BOLLETTINO - BULLETIN

TECNICO • TECHNICAL	●	GRUPPO • GROUP	8
RICAMBI • SPARE PARTS	●	NR • NO	011
INFORMAZIONI • INFORMATION		DATA • DATE	04-12

MODELLI: Trattorini Cat.2005 serie EF104J/20H - EF104JH/20H - EF124J/20H - EF124JH/20H

OGGETTO: Pignone, settore dentato

PREMODIFICA - OLD ASSY	POSTMODIFICA - NEW ASSY

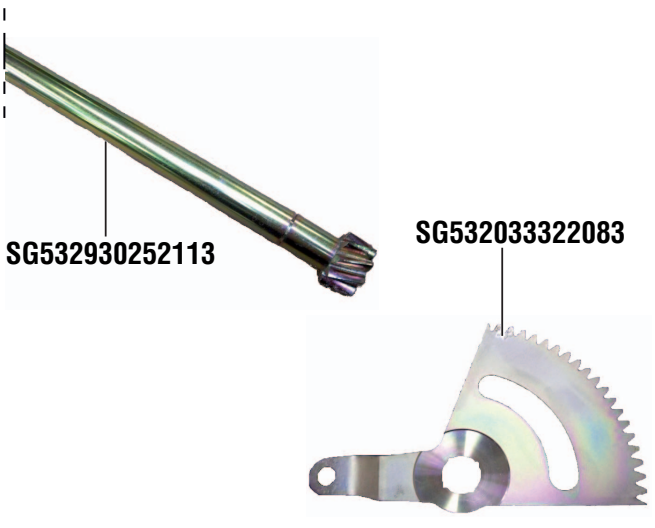
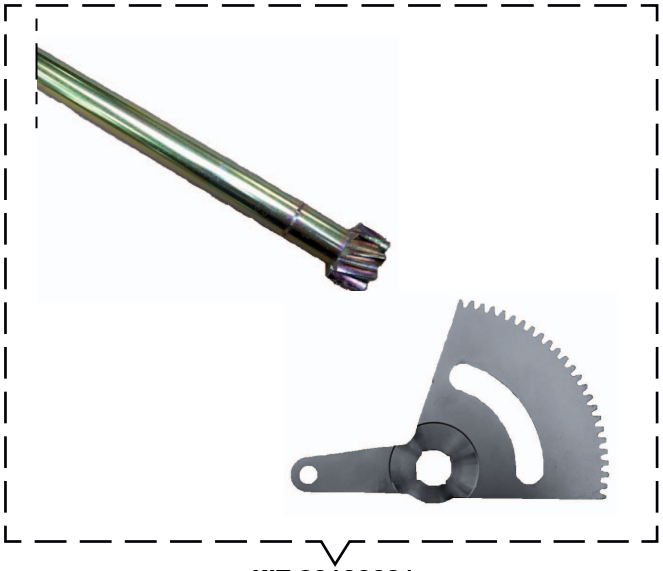
DESCRIZIONE: Miglioramento prodotto. Pignone più lungo di circa 5 mm e modificata la forma del settore dentato.

DESCRIPTION: Product improvement. Pinion about 5 mm longer and modified the shape of the toothed sector.

INTERCAMBIABILITÁ: Sì utilizzando il kit cod.68120021. I singoli particolari premodifica non sono intercambiabili.

DISPONIBILITÀ RICAMBI: Il settore dentato premodifica continua ad essere fornito, mentre il pignone premodifica verrà fornito ad esaurimento.

PREMODIFICA - OLD ASSY	POSTMODIFICA - NEW ASSY

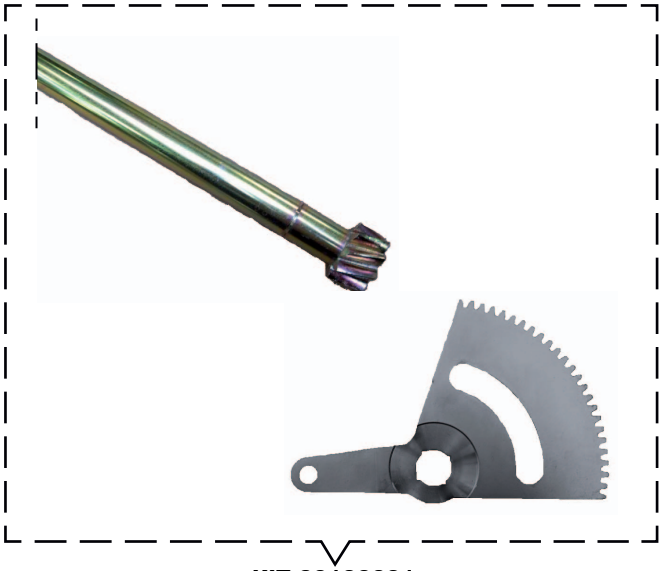
MODELLE: Aufsitzmäher EF104J/20H - EF104JH/20H - EF124J/20H - EF124JH/20H bis Bj.2005
BETREFF: Lenkwelle und Zahnsegment
BESCHREIBUNG: es wurden die Abmessungen geändert bzw. von den neueren Modellen übernommen.
AUSTAUSCHBARKEIT: Ja, bei Verwendung des Kit's 68120021, Einzelteile sind nicht untereinander Tauschbar.
VERFÜGBARKEIT DER ERSATZTEILE: nach Bereinigung des Lager werden nur noch die neuen Teile verfügbar sein.
BEGINN: 09/2011

MODELS: EF104J/20H - EF104JH/20H - EF124J/20H - EF124JH/20H Cat.2005 series riders-ons
SUBJECT: Pinion, toothed sector
DESCRIPTION: Product improvement. Pinion about 5 mm longer and modified the shape of the toothed sector.
INTERCHANGEABILITY: Yes using the kit p/n 68120021. The single old parts are not interchangeable.
PARTS AVAILABILITY: The premodified toothed sector will be continue to be supplied, while the old pinion will be supplied until end of the stock.
CUT-IN DATE: 09/2011

PREMODIFICA - OLD ASSY	POSTMODIFICA - NEW ASSY

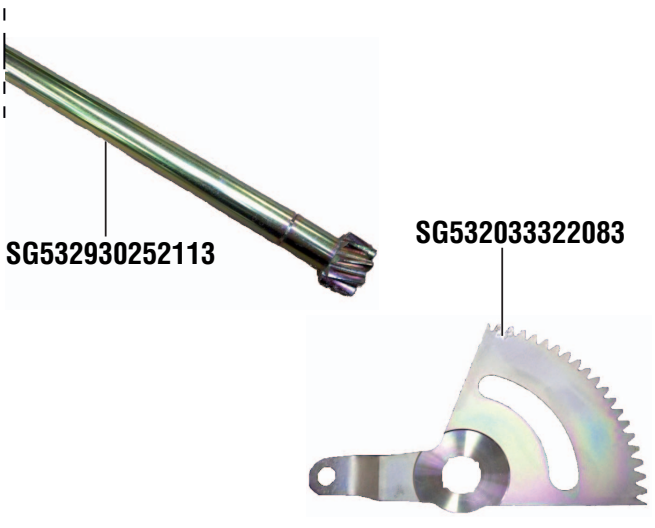
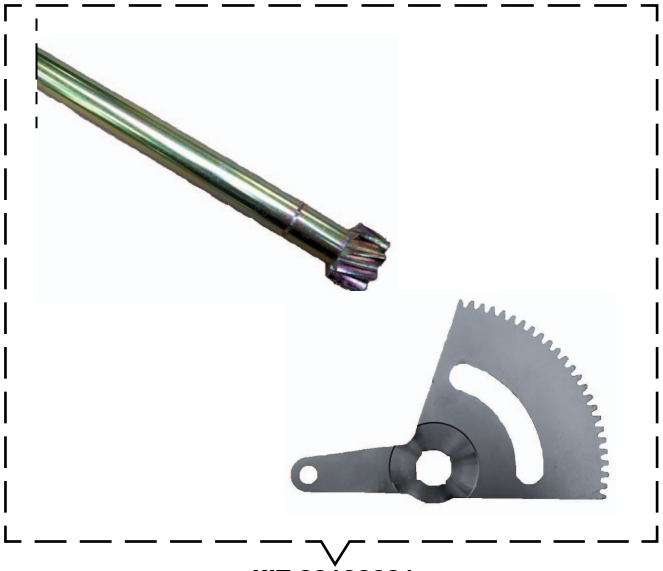
DESCRIPCIÓN: Mejora del producto.Piñon mas largo 5mm y modificación en la forma del selector.

DESCRIPTION: Product improvement. Pinion about 5 mm longer and modified the shape of the toothed sector.

INTERCHANGEABILITY: Yes using the kit p/n 68120021. The single old parts are not interchangeable.

PARTS AVAILABILITY: The premodified toothed sector will be continue to be supplied, while the old pinion will be supplied until end of the stock.

PREMODIFICA - OLD ASSY	POSTMODIFICA - NEW ASSY

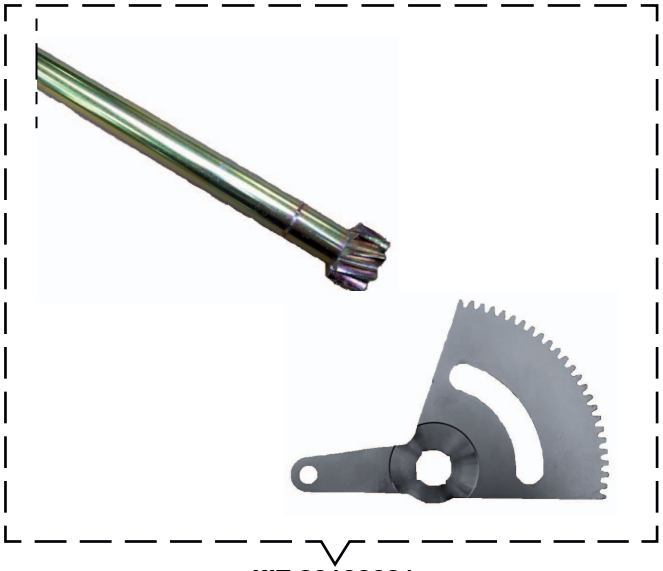
DESCRIPTION: Amélioration de produit. Pignon environ 5 millimètres plus long et modification la forme du secteur denté.

DESCRIPTION: Product improvement. Pinion about 5 mm longer and modified the shape of the toothed sector.

INTERCHANGEABILITY: Yes using the kit p/n 68120021. The single old parts are not interchangeable.

PARTS AVAILABILITY: The premodified toothed sector will be continue to be supplied, while the old pinion will be supplied until end of the stock.

PREMODIFICA - OLD ASSY	POSTMODIFICA - NEW ASSY

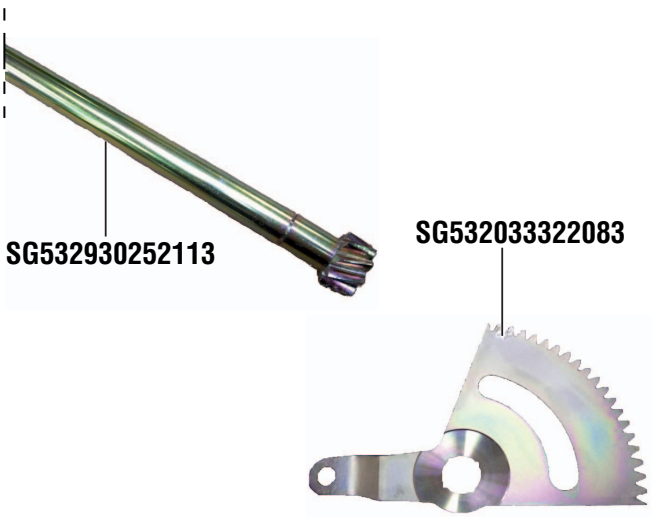
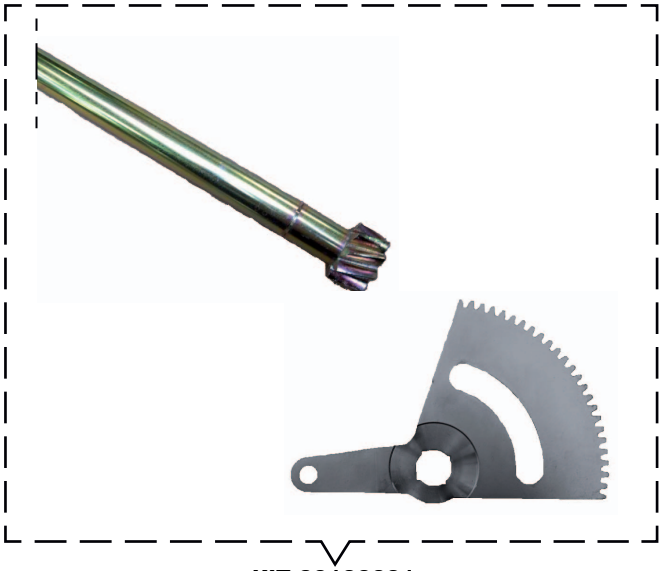
BESCHRIJVING: Productverbetering. Het tandwiel is ongeveer 5mm langer en de vorm van de getande sector is gewijzigd.

DESCRIPTION: Product improvement. Pinion about 5 mm longer and modified the shape of the toothed sector.

INTERCHANGEABILITY: Yes using the kit p/n 68120021. The single old parts are not interchangeable.

PARTS AVAILABILITY: The premodified toothed sector will be continue to be supplied, while the old pinion will be supplied until end of the stock.

KIT 68120021

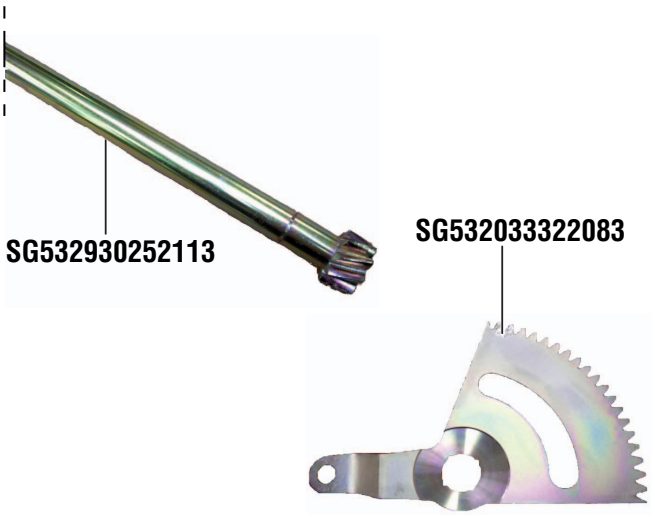
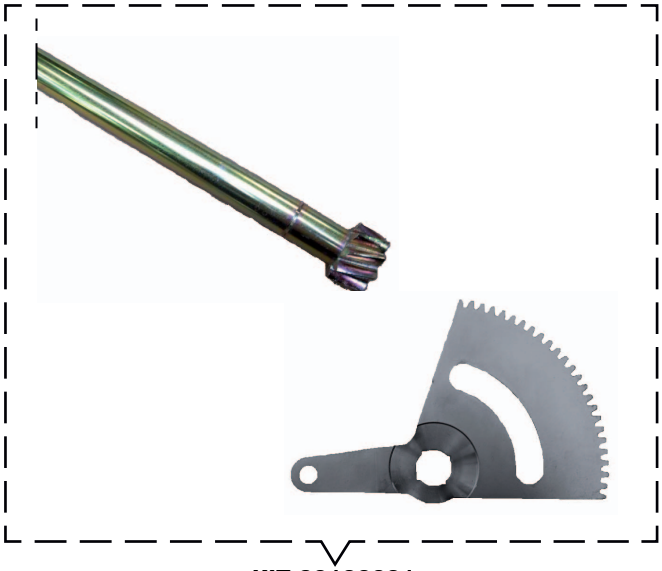
OPIS: Modyfikacja wyrobu. Przedłużenie zębatki o ok. 5 mm oraz modyfikacja kształtu piasty zębatej.

DESCRIPTION: Product improvement. Pinion about 5 mm longer and modified the shape of the toothed sector.

INTERCHANGEABILITY: Yes using the kit p/n 68120021. The single old parts are not interchangeable.

PARTS AVAILABILITY: The premodified toothed sector will be continue to be supplied, while the old pinion will be supplied until end of the stock.
